パンドウイトコーポレーション日本支社
〒108-0075 東京都港区港南 2-13-31 品川 NSS ビル

圧着工具 CT-100A のデザイン変更に伴う型番変更のお知らせ

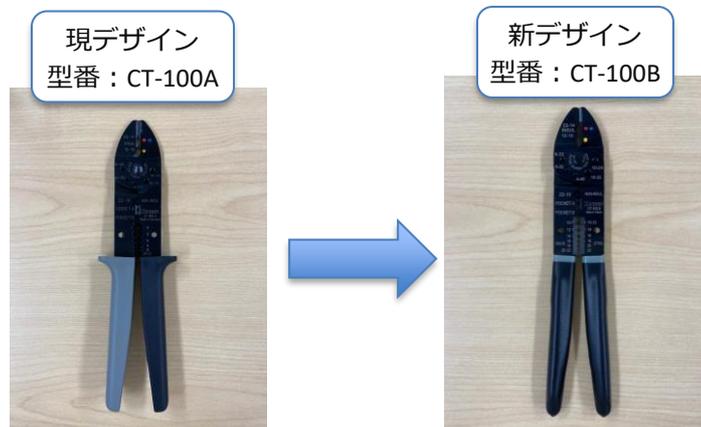
さて、この度弊社では、圧着工具 CT-100A のデザインを変更することとなりました。この変更に伴い、製品型番も CT-100A より CT-100B へ変更となります。詳細は下記をご参照ください。

対象部品番号： 圧着工具 CT-100A
変更内容： デザイン及び製品型番
※圧着対象製品、使用方法に変更はありません。
